修改内容一

五 整改内容如下：

江苏华翕工程设计研究院有限公司 JIANGSU HUAXI INSTITUTE OF ARCHITECTURAL DESIGN CO., LTD			
证 书	建筑工程设计乙级证书编号： A232056141		
单位出图专用章	Stamp of Design Flat		
注册执业专用章 Stamp of Registration			
建 设 单 位 Client	连云港高级中学		
项 目 名 称 Project Name	连云港高级中学消防维修项目		
图 纸 名 称 Drawing Title	修改内容一		
审 定 Approved by	孙如海		
审 核 Verified by	孙如海		
项目负责人 Project manager	范小伟		
专业负责人 Professional manager	范小伟		
校 对 Checked by	范小伟		
设 计 Designer	周正华		
工程编号 PROJECT NO.	HJ2025013	设计阶段 JOB STAGE	施工图
版 次 REV	第一版	专 业 Discipline	建筑
规 格 SIZE	A1	图 号 Drawing No.	02/04
比 例 Scale	1:100	日 期 Date	2025.07
此图纸必须经图纸审核机构审查合格盖章 并经过消防审批部门审查合格盖章后方可施工。

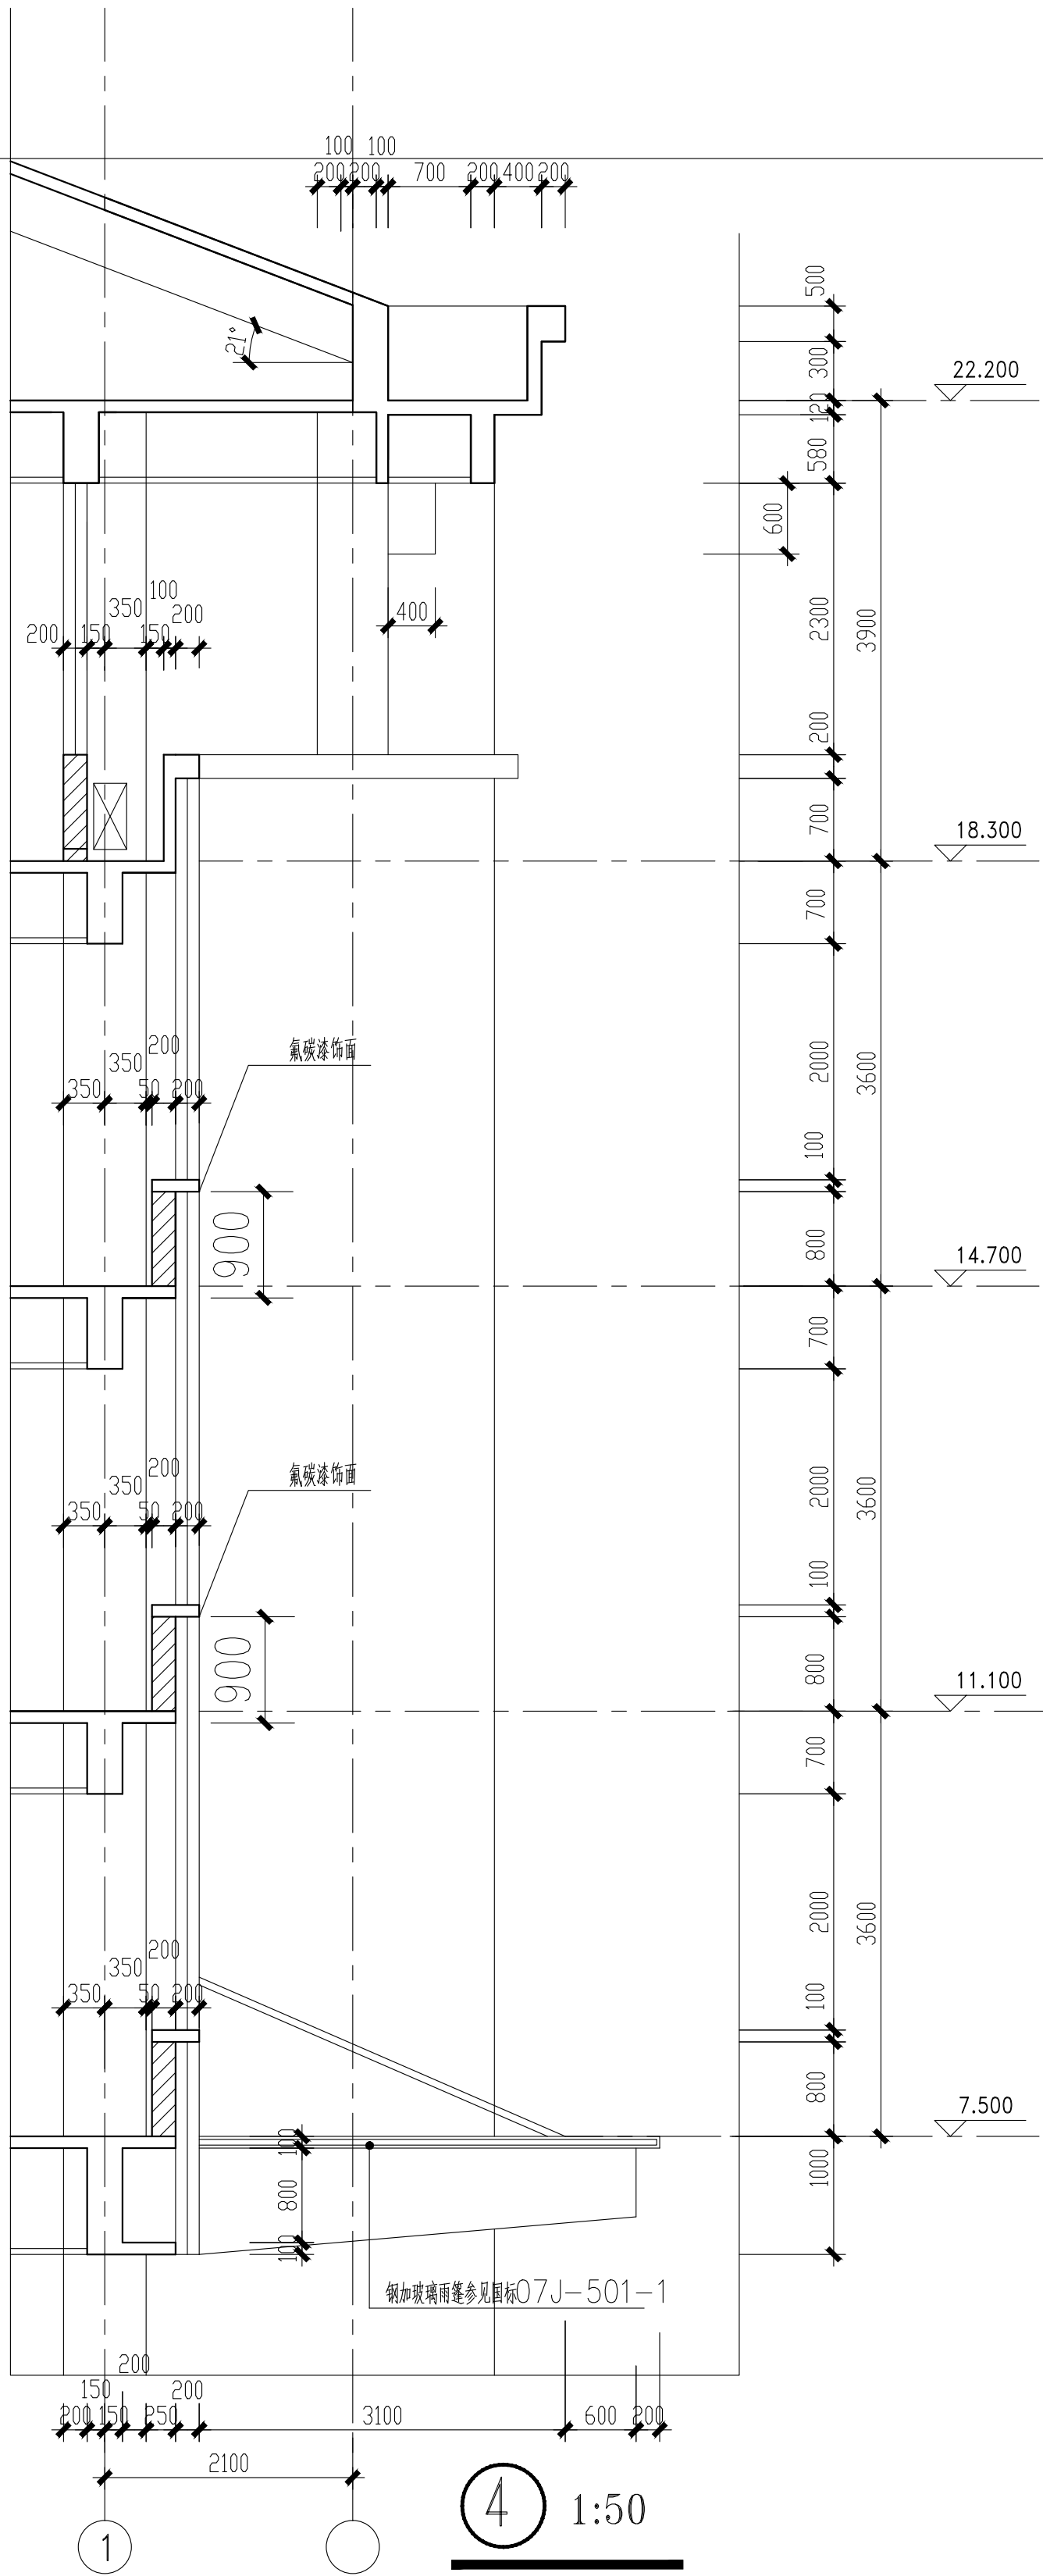
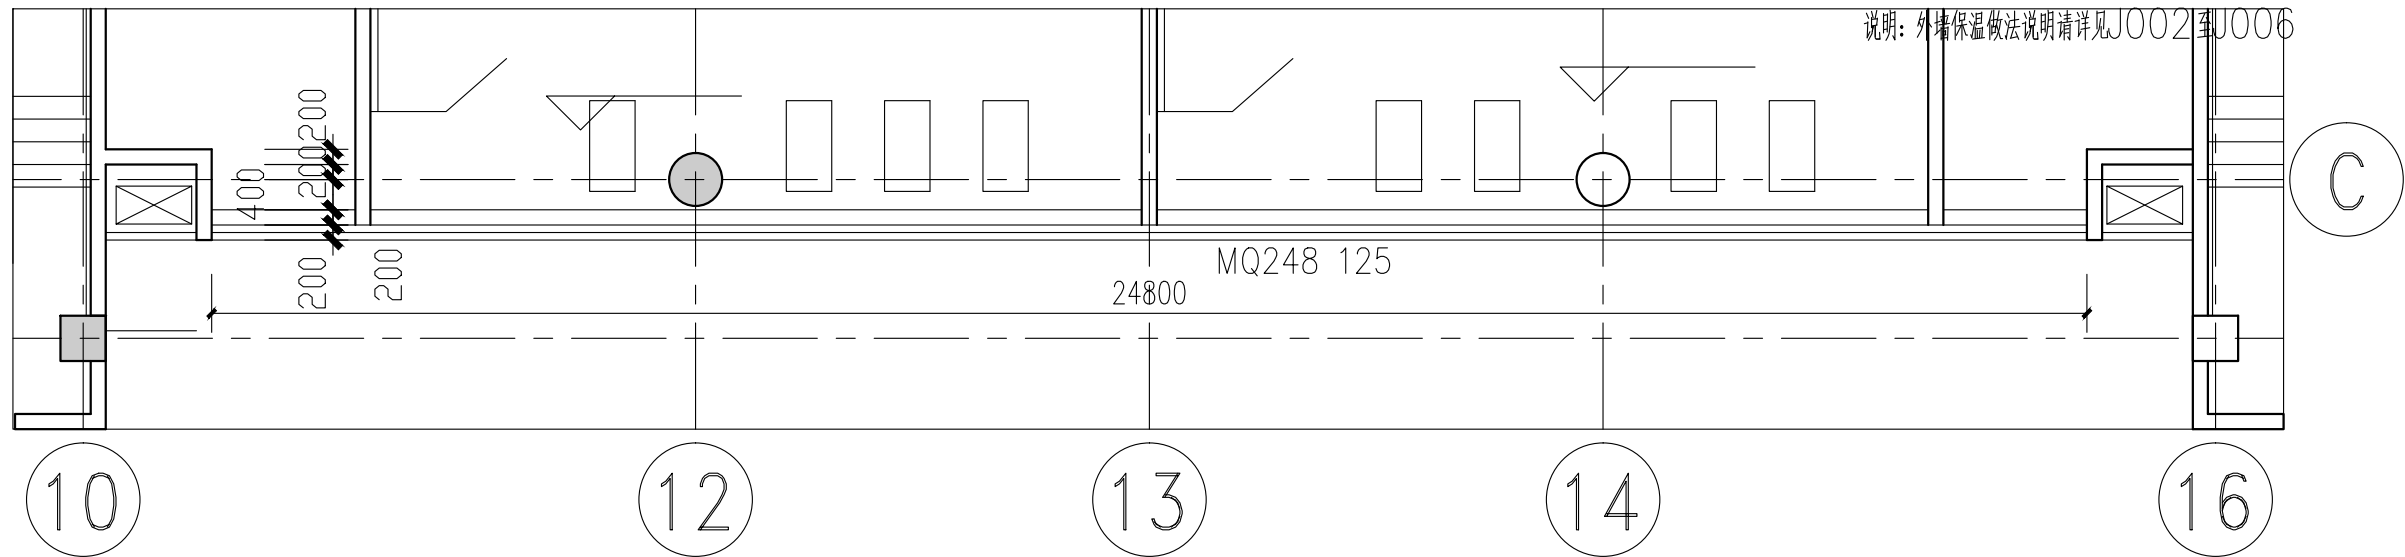
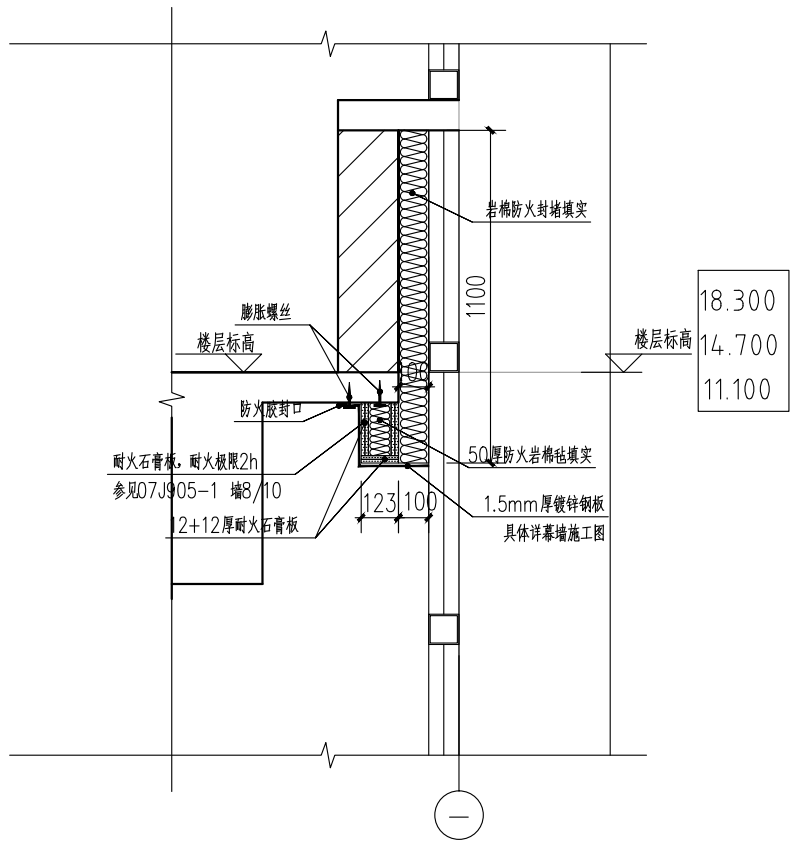
- 1、行政图书楼二层更换设置2个防火门及2个防火窗，具体位置及尺寸详见下图,窗形式按原图纸。

- 1、行政图书楼10~16交C轴玻璃幕墙增加岩棉封堵，具体位置及尺寸详见下图

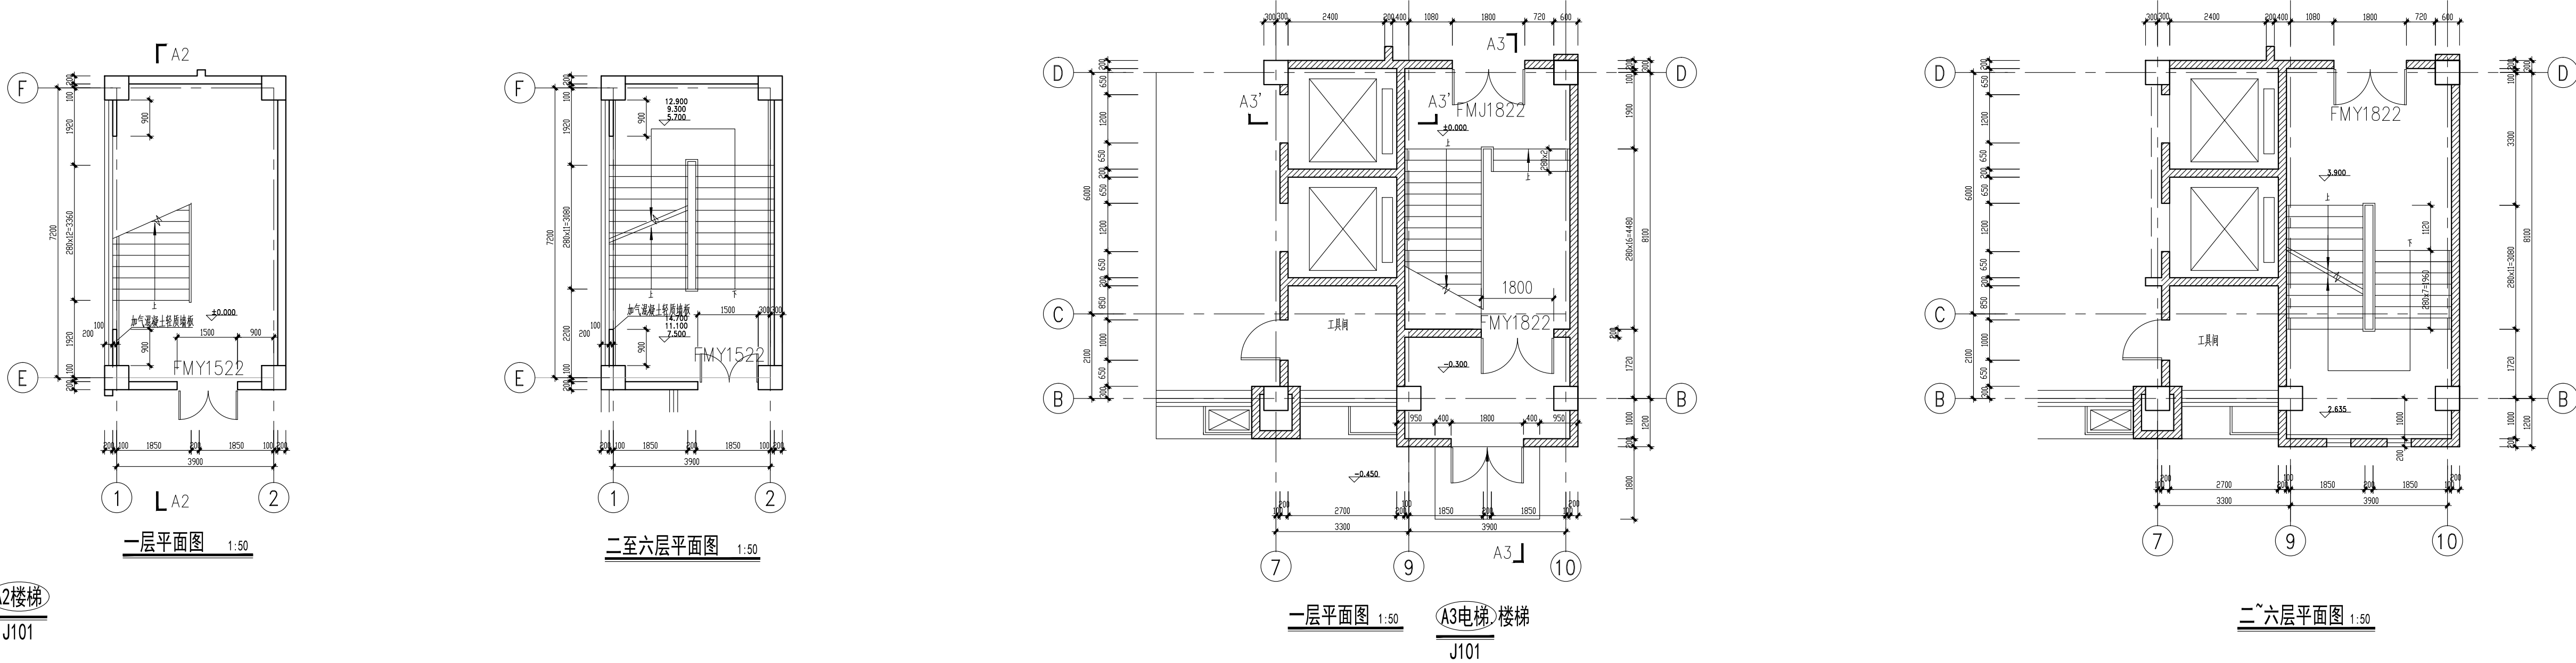
1、行政图书楼一~六层楼梯间，共需拆除更换12处防火门FMY1522(钢制)，拆除更换4处防火门FMY1822(钢制), 拆除更换24处防火门FMJ1822(钢制), 具体位置及尺寸详下图：
